Referência: Processo AIA n.º 3794

Designação do projeto: Reequipamento do Parque Eólico de Cabeço Alto

Assunto: Envio de Alegações à Proposta de Declaração de Impacte Ambiental (DIA)

ANEXO I – Peça Desenhada “Síntese de Condicionantes”

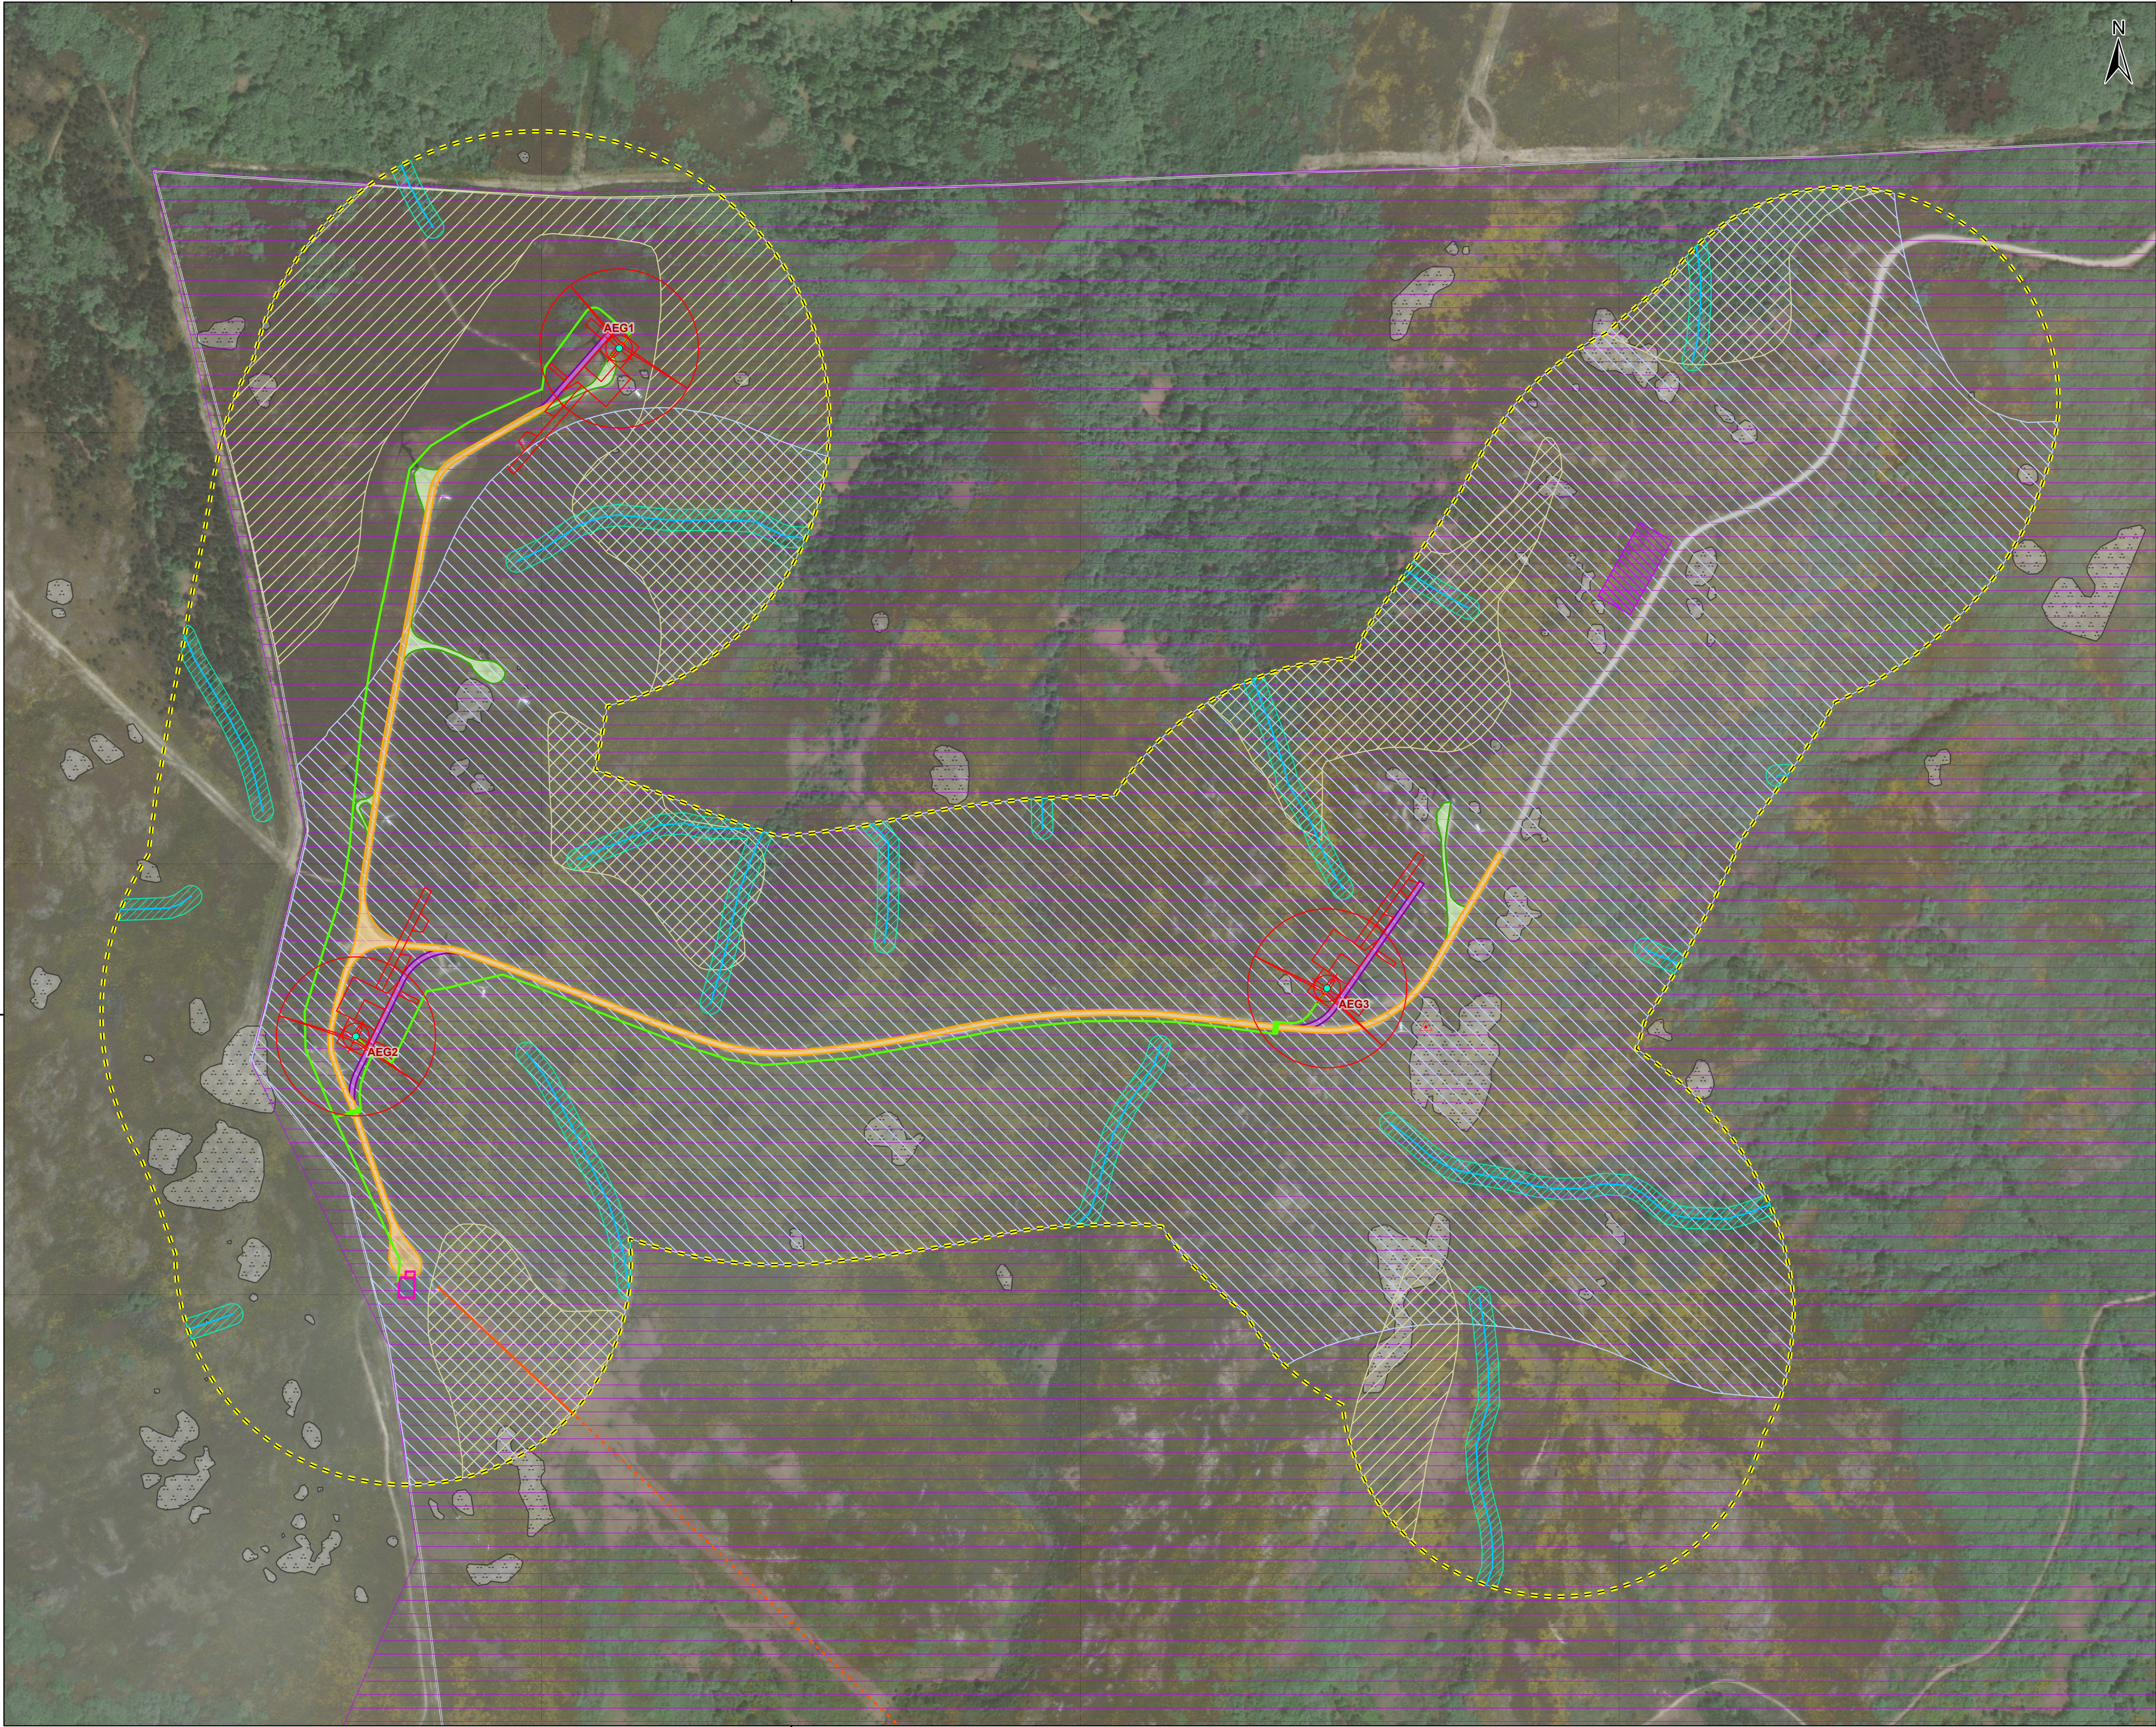
Em relação às medidas n.ºs 11 e 12, importa salientar que a implementação do projeto não prevê qualquer afetação de linhas de água, como se pode observar no Desenho “Síntese de Condicionantes”, que se remete em anexo, pelo que não se verifica a necessidade de proceder a alterações ao *layout* por forma a salvaguardar as linhas de água.

Adicionalmente, esclarece-se que o desenho atual das plataformas foi desenvolvido de forma a evitar, sempre que tecnicamente viável, a interferência com os afloramentos rochosos identificados. Em particular, no caso do aerogerador AG3, a solução de implantação atualmente prevista já não interfere com o afloramento de granito anatótico referido, refletindo a otimização efetuada no desenvolvimento do projeto, conforme é visível no Desenho “Síntese de Condicionantes”, apresentado em anexo.

SECÇÃO 1-1
Escala 1:100

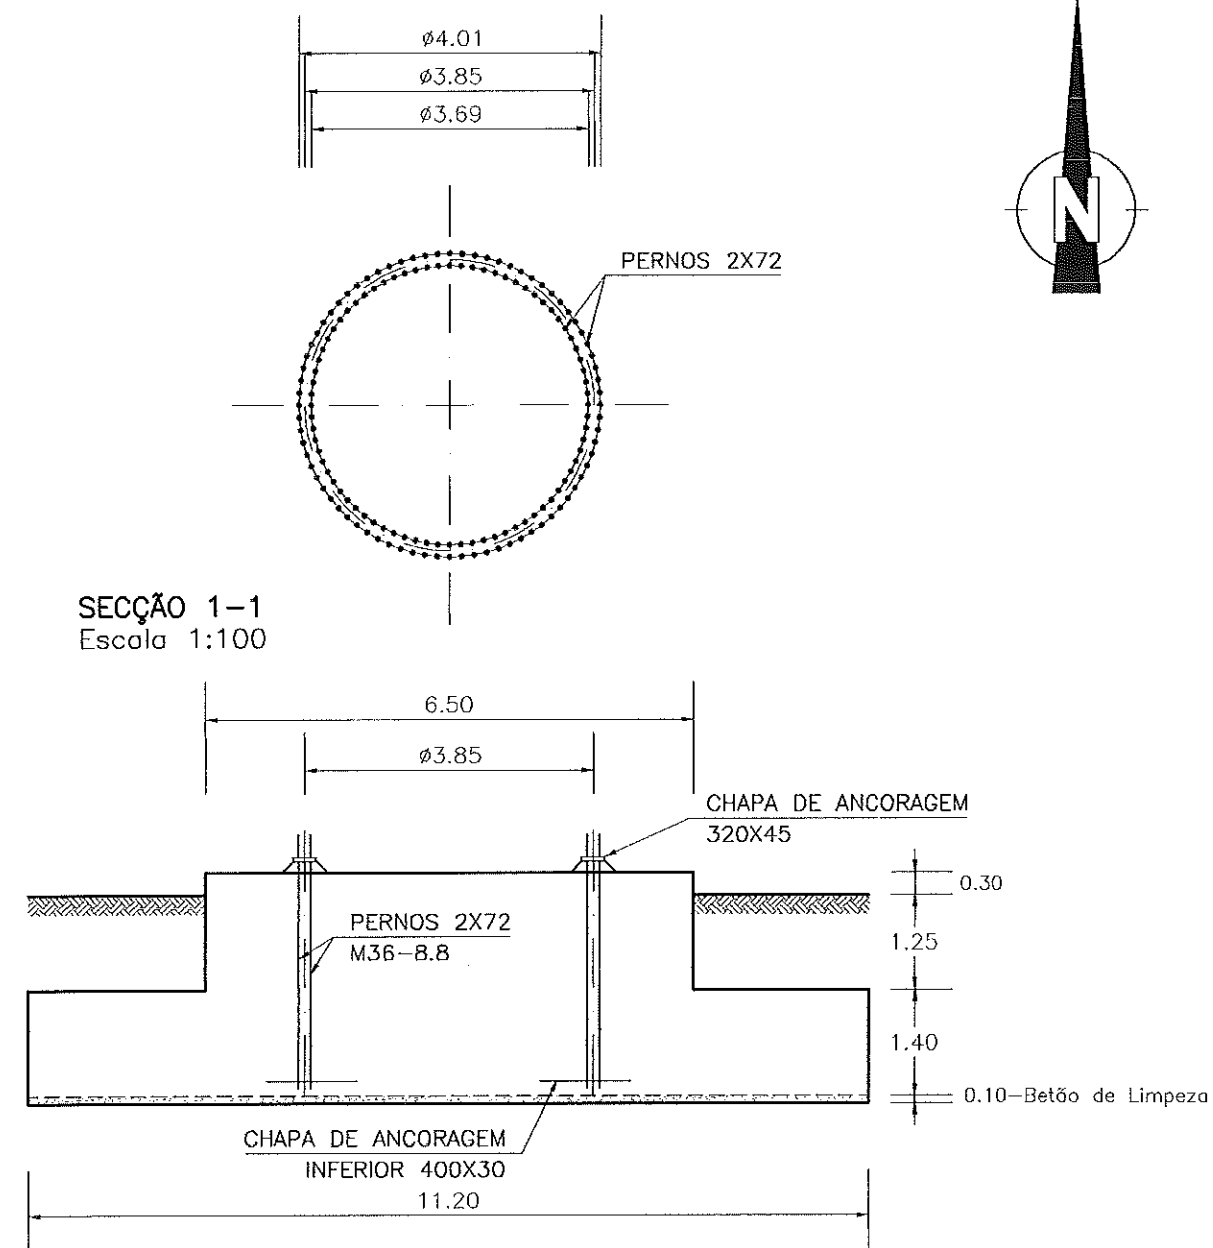
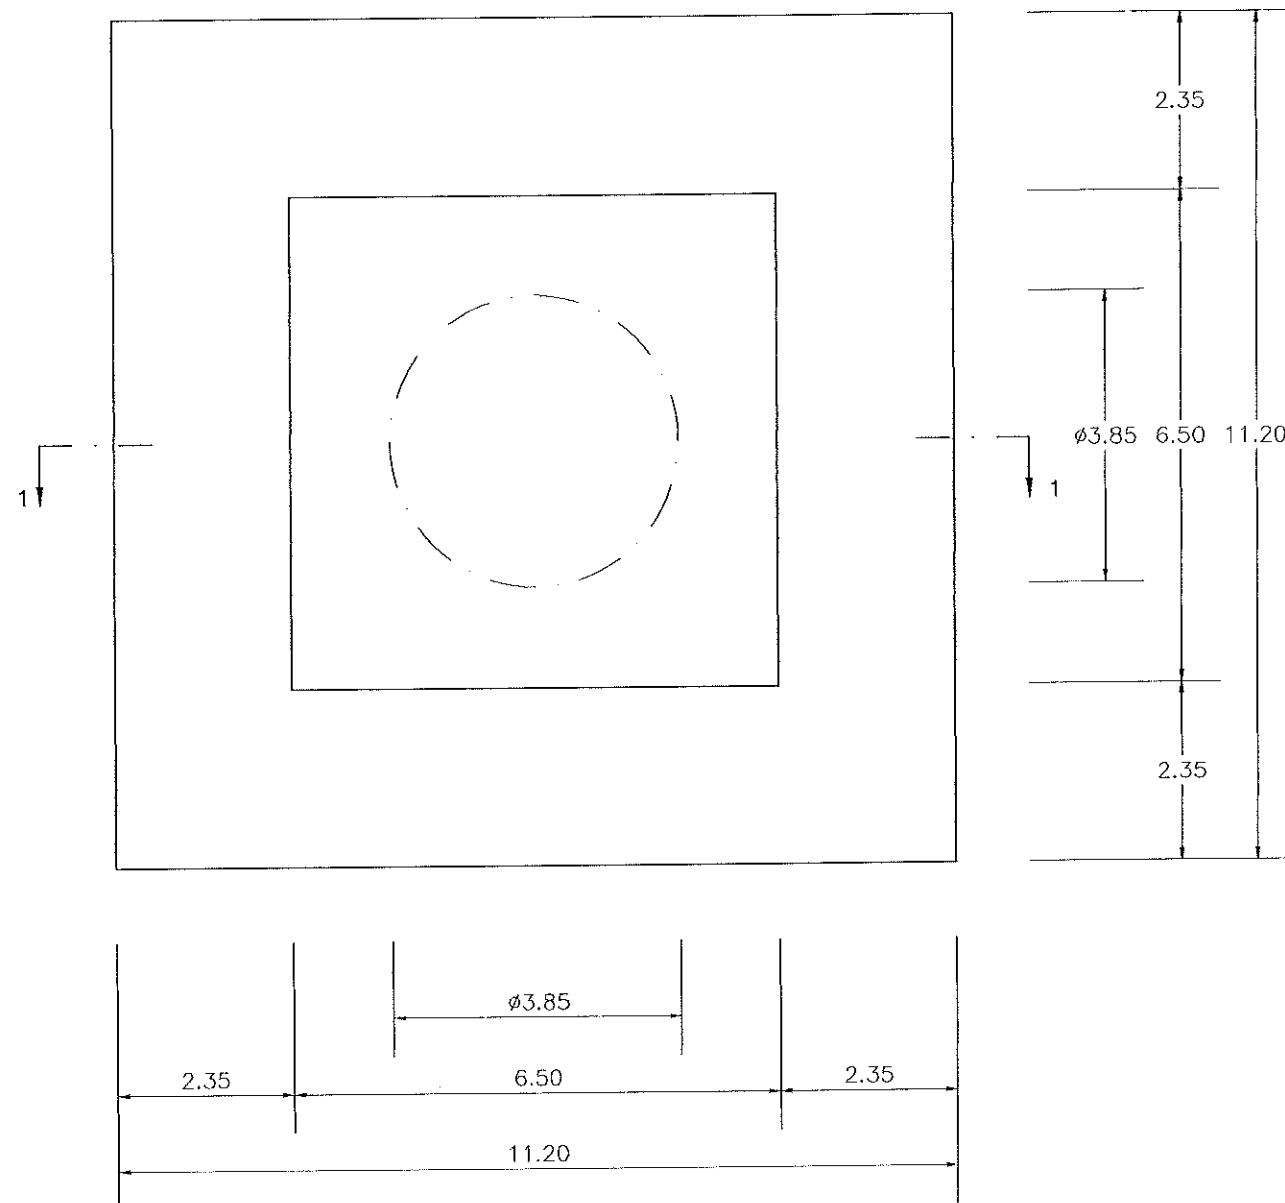
De acordo com o projeto de fundações (“Proj. Est. Fundação N60”, apresentado em anexo), e em particular pela análise do respetivo corte, verifica-se que o topo da fundação se encontra a uma profundidade aproximada de 1,25 m abaixo da superfície natural do terreno.

Neste contexto, a remoção parcial do plinto até uma profundidade de 0,5 m, conforme previsto para os restantes aerogeradores, garante que a fundação remanescente permanece sempre integralmente enterrada, não existindo qualquer exposição à superfície nem interferência com o uso do solo ou com a recuperação da vegetação.

4. Proceder à remoção das fundações dos aerogeradores a desmantelar numa profundidade mínima de 0,50 m, aplicando posteriormente uma camada de terra vegetal com a mesma espessura, de modo a permitir a reposição e recuperação da vegetação.

Nestes termos, propõe-se a uniformização da medida, estabelecendo que a remoção das fundações dos aerogeradores a dismantelar seja realizada até uma profundidade de 0,5 m abaixo do topo do plinto, assegurando-se posteriormente a reposição de solo e a recuperação da cobertura vegetal, em linha com as boas práticas de reabilitação ambiental.
